高浜発電所 1 号炉、2 号炉、3 号炉及び 4 号炉 原子炉設置変更許可申請書 新旧比較表

2021年10月

関西電力株式会社

高浜発電所 1号炉、2号炉、3号炉及び4号炉 原子炉設置変更許可申請書記載（本文五号）

第18図 放射性廃棄物の廃棄施設の流路線図 (添付書類八 第7.1図)

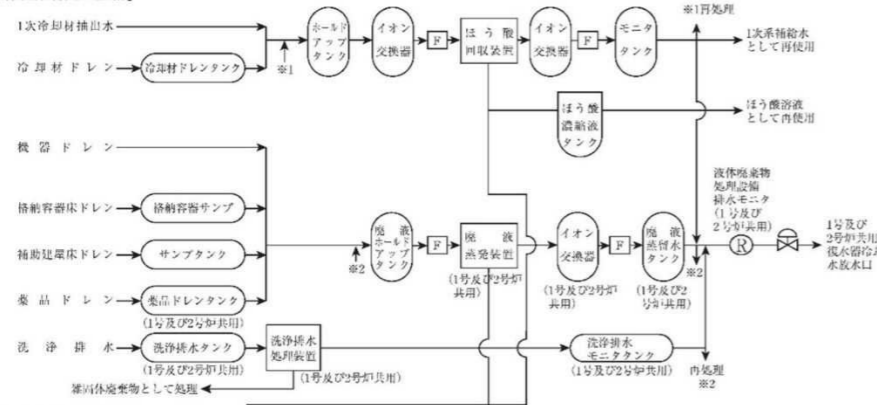
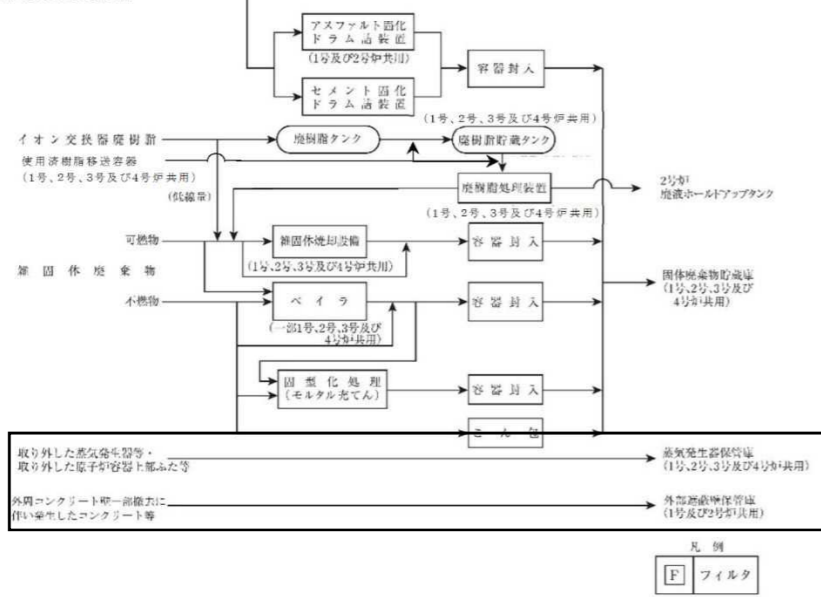
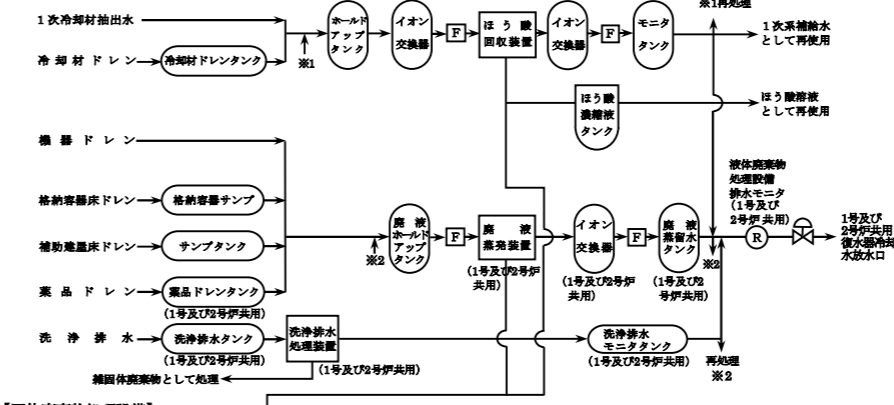
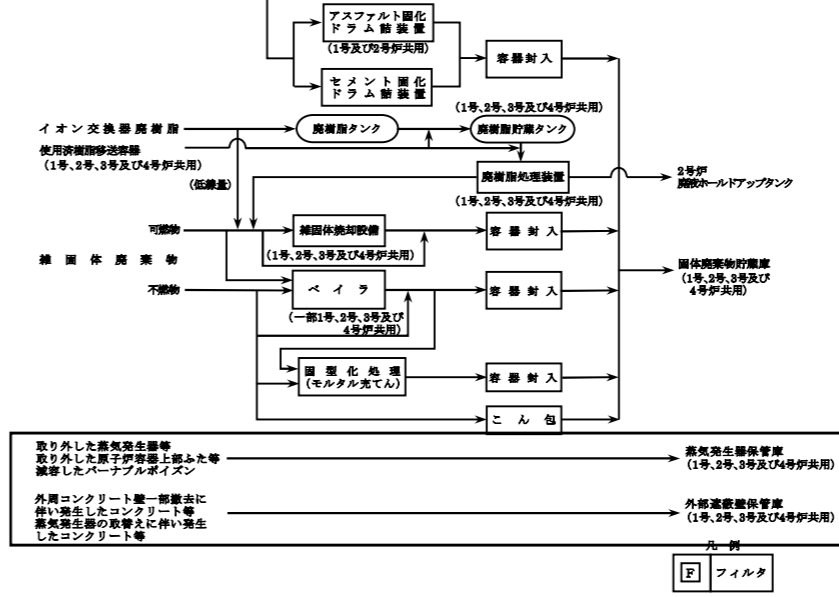
保管対象物の変更
外部遮蔽壁保管庫の共用
化

第18図 放射性廃棄物の廃棄施設の流路線図（添付書類八 第7.1図）

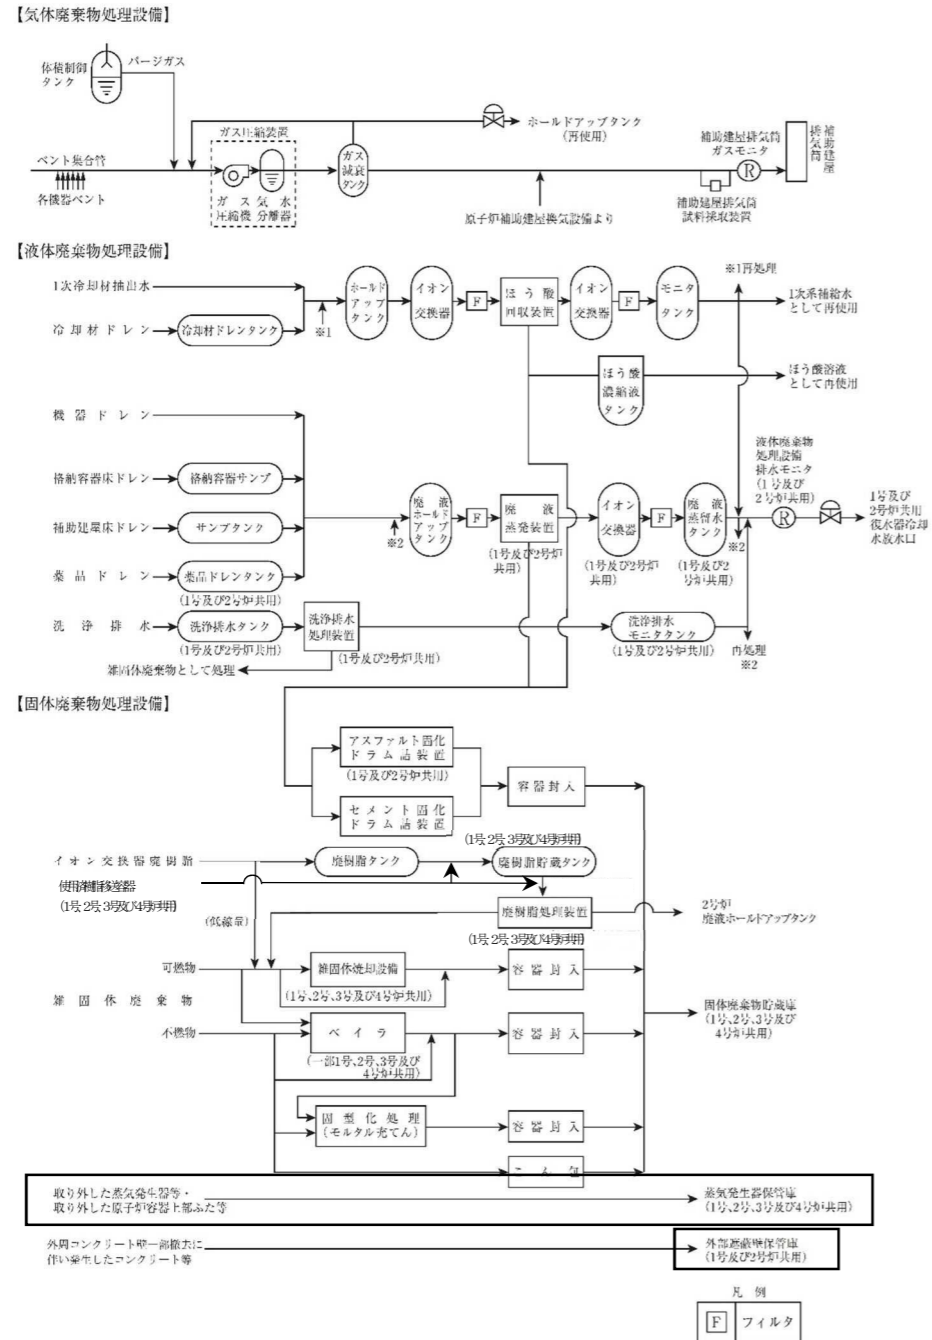
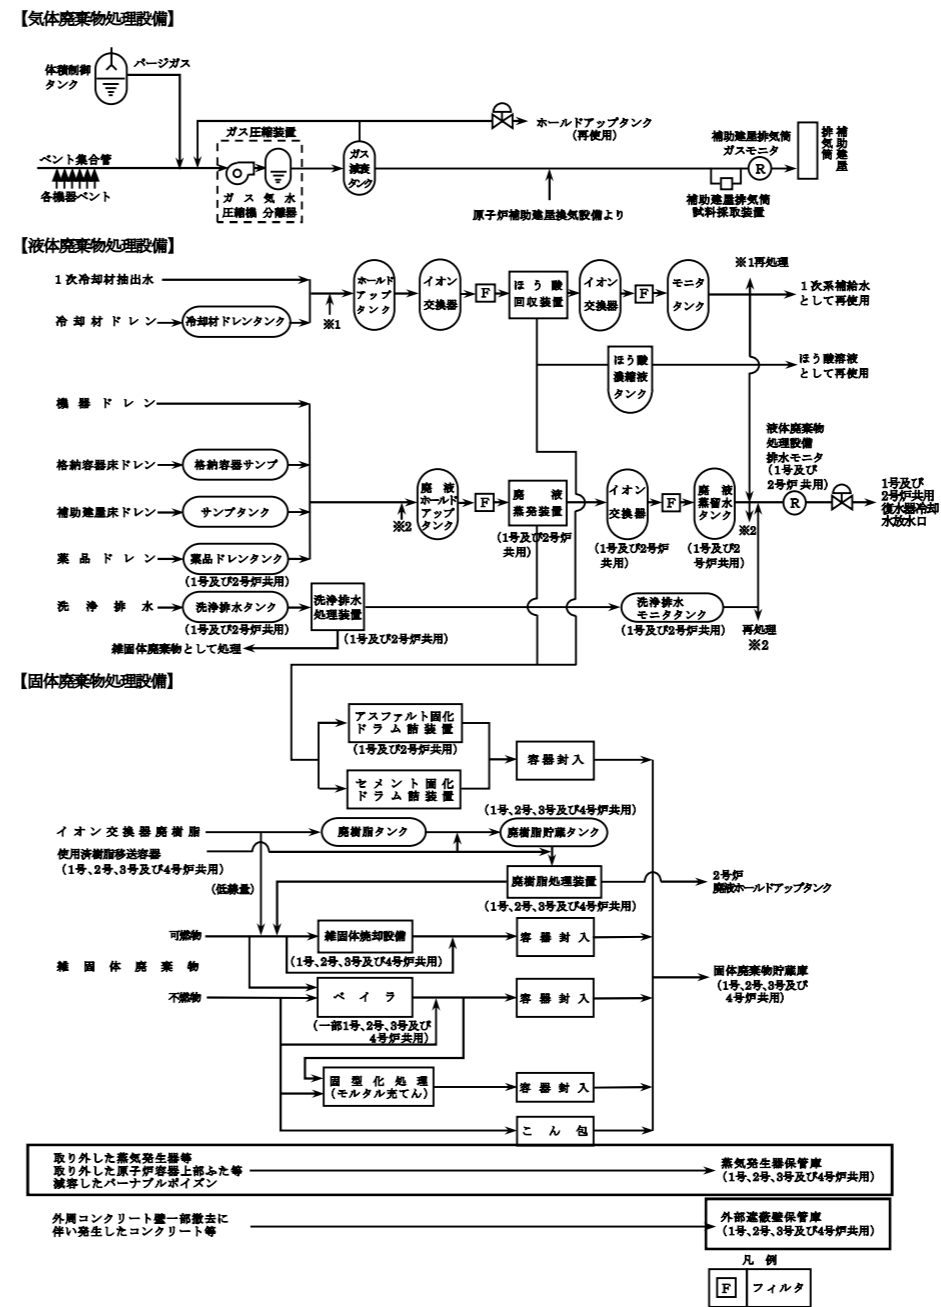
保管対象物の変更
 外部遮蔽壁保管庫の共用化

第2図 発電所敷地付近地図(2)（添付書類八 第2.4.1図）

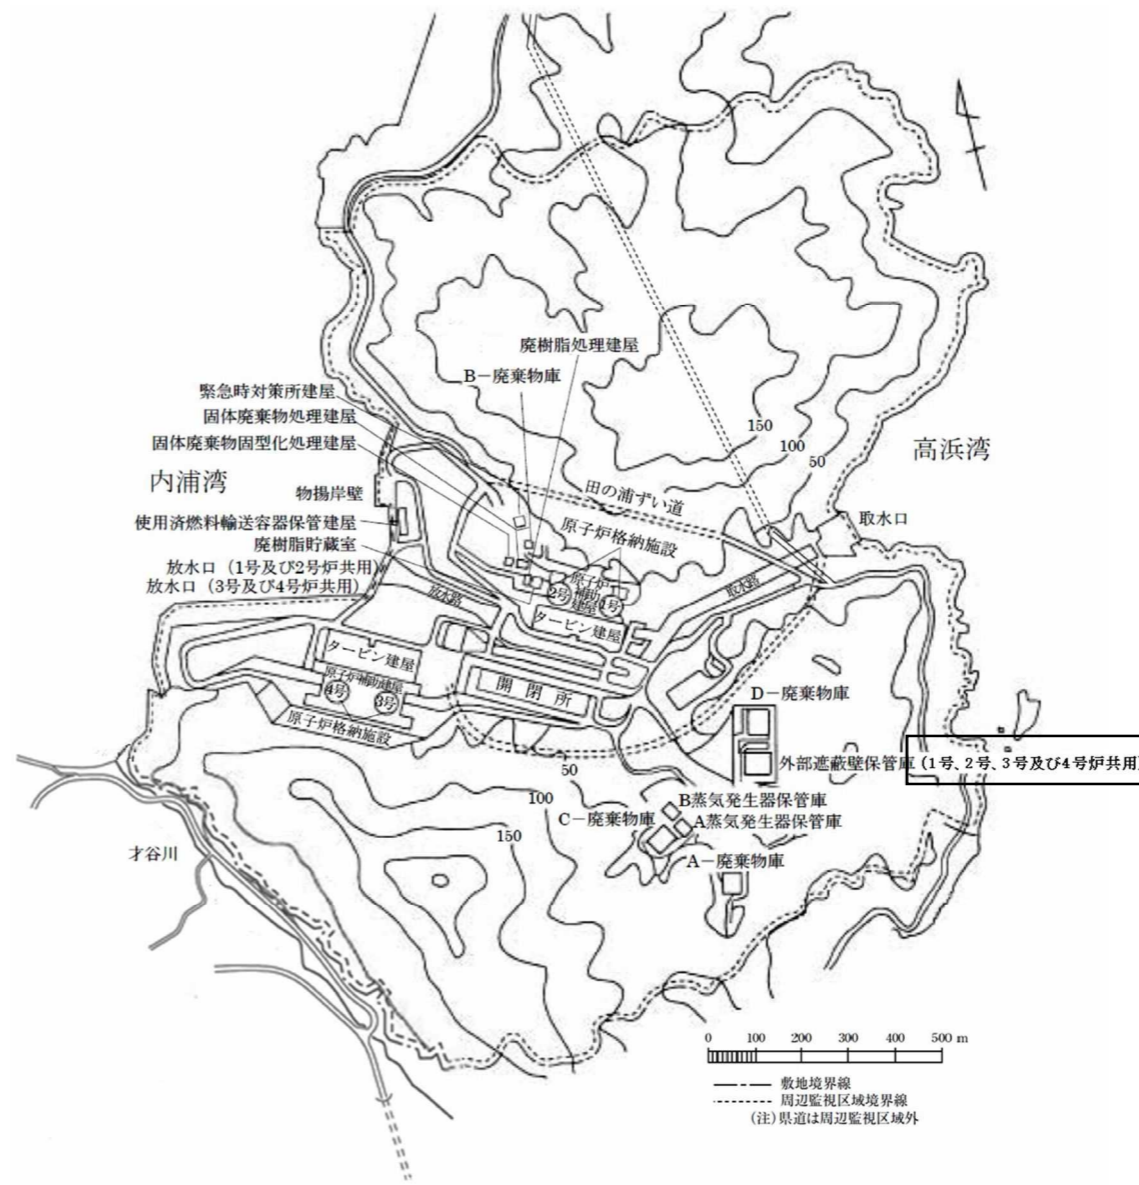
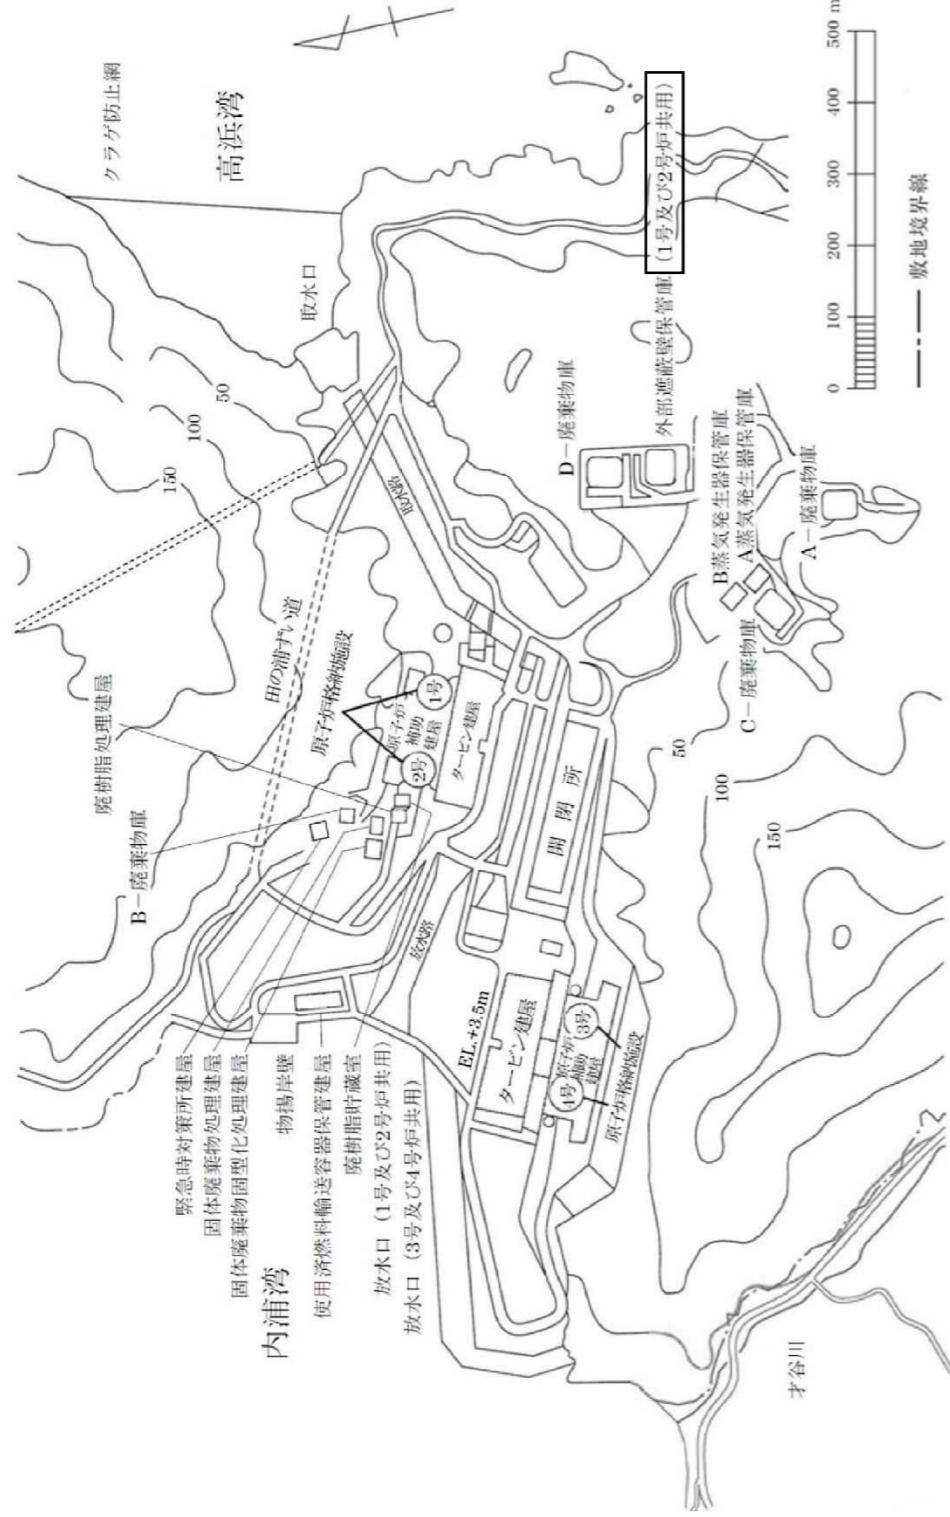
外部遮蔽壁保管庫の共用化

第3図 発電所全体配置図（添付書類八 第2.4.2図）

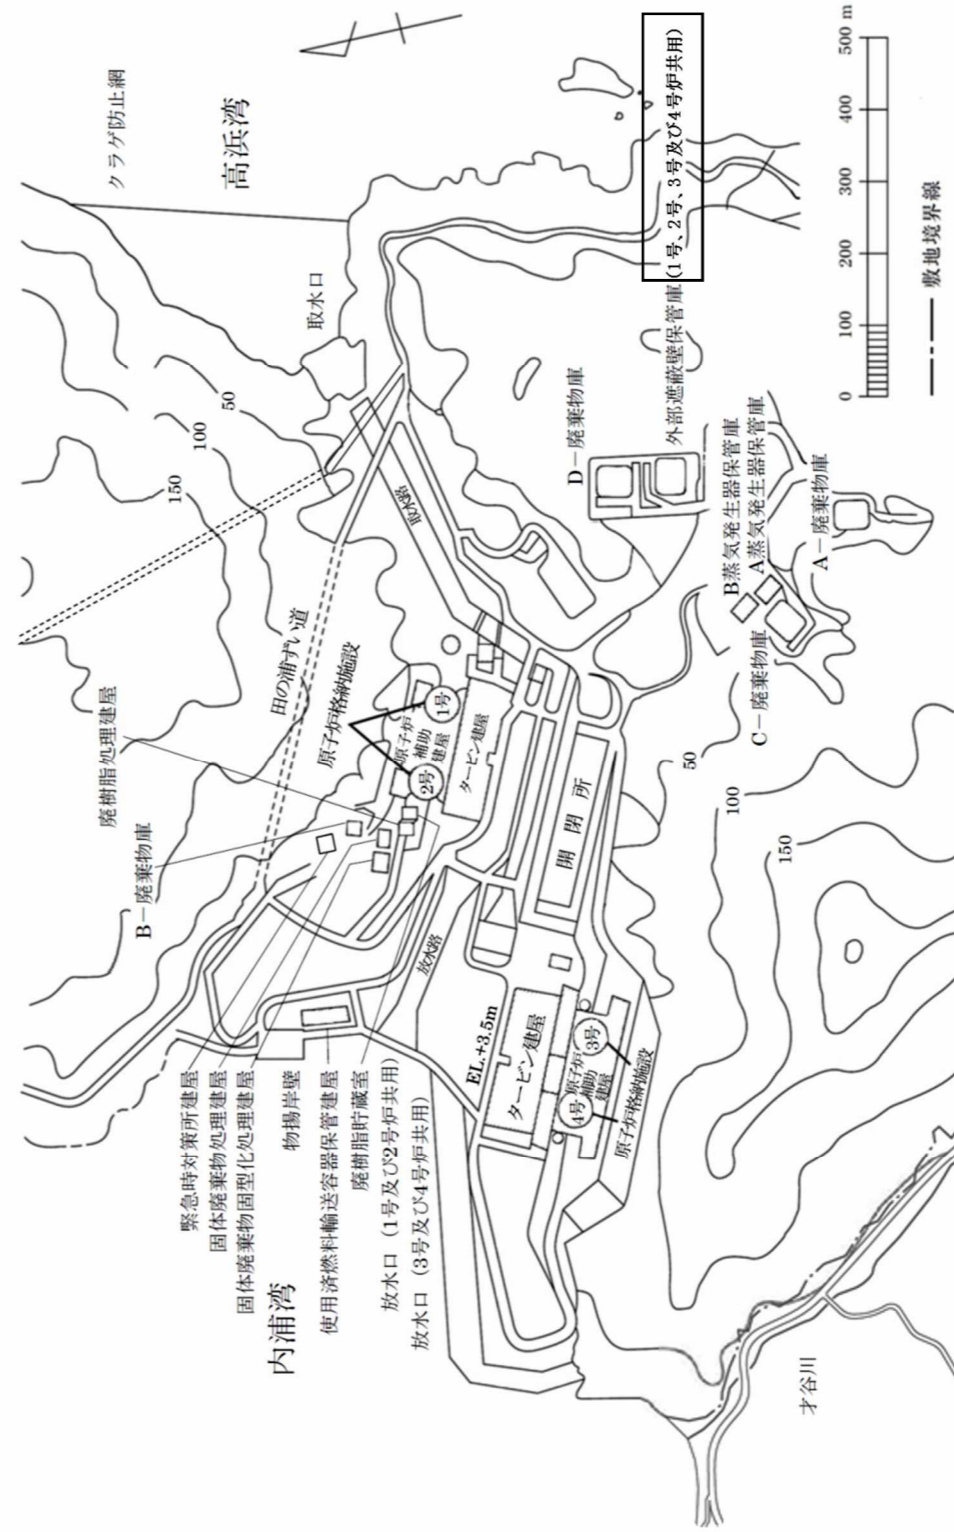
外部遮蔽壁保管庫の共有化

第21図 放射性廃棄物の廃棄施設の流路線図（添付書類八 第7.1.1図）

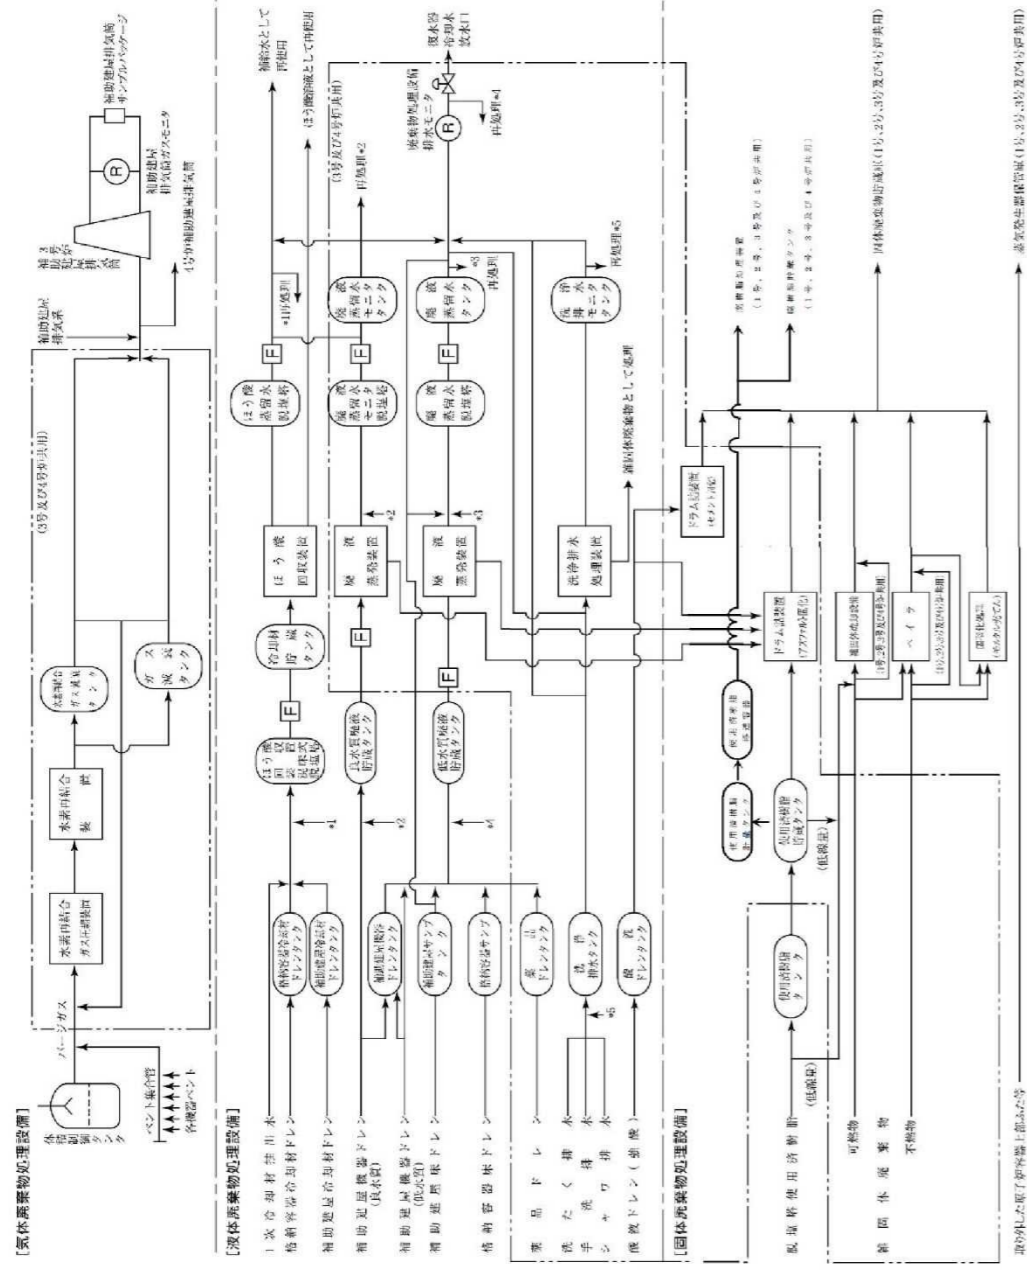
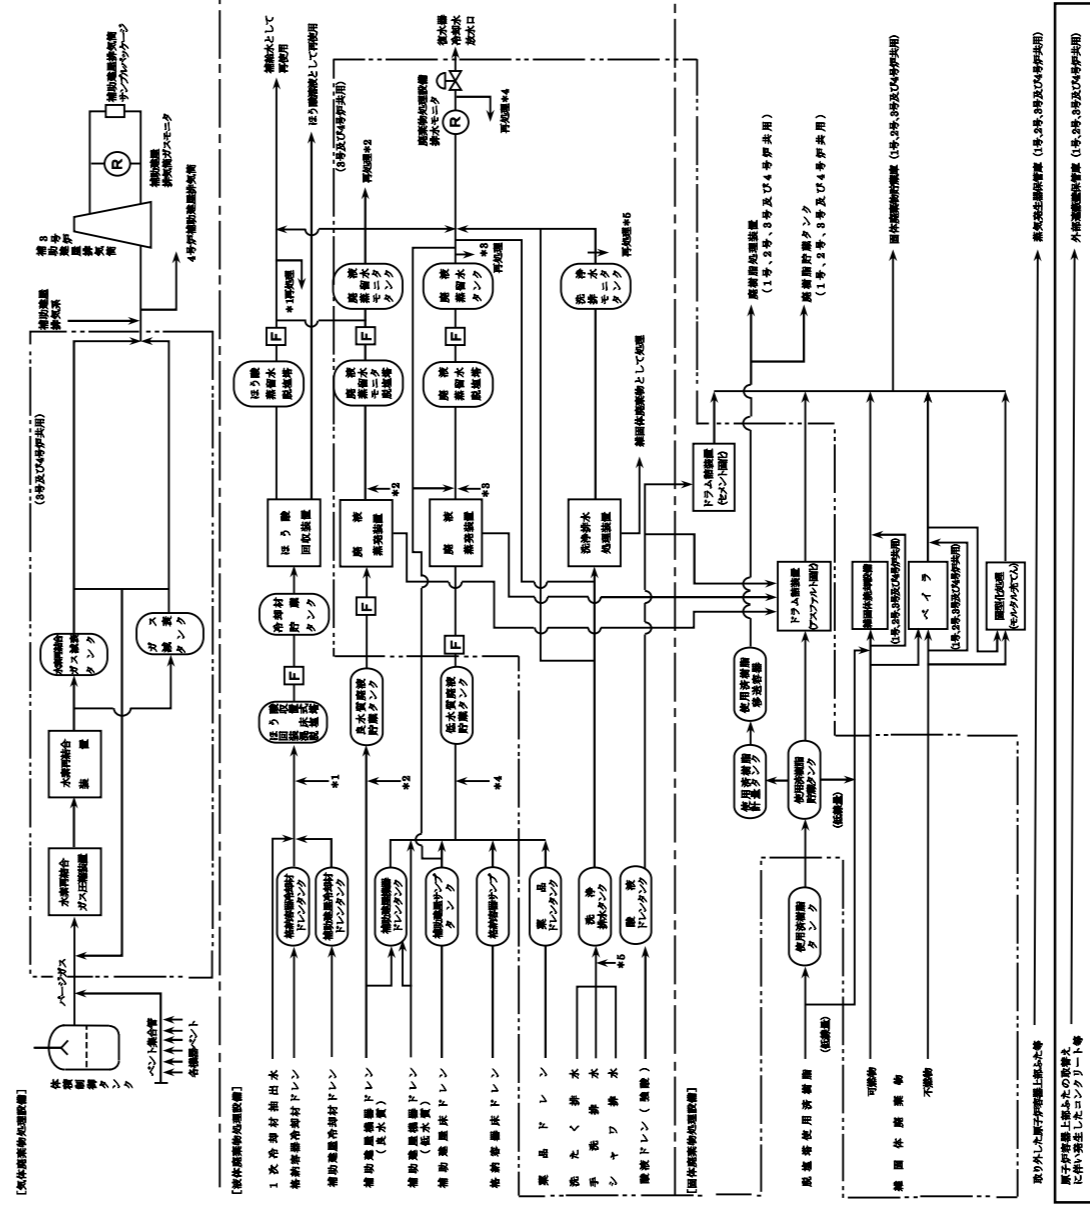
外部遮蔽壁保管庫の共用化
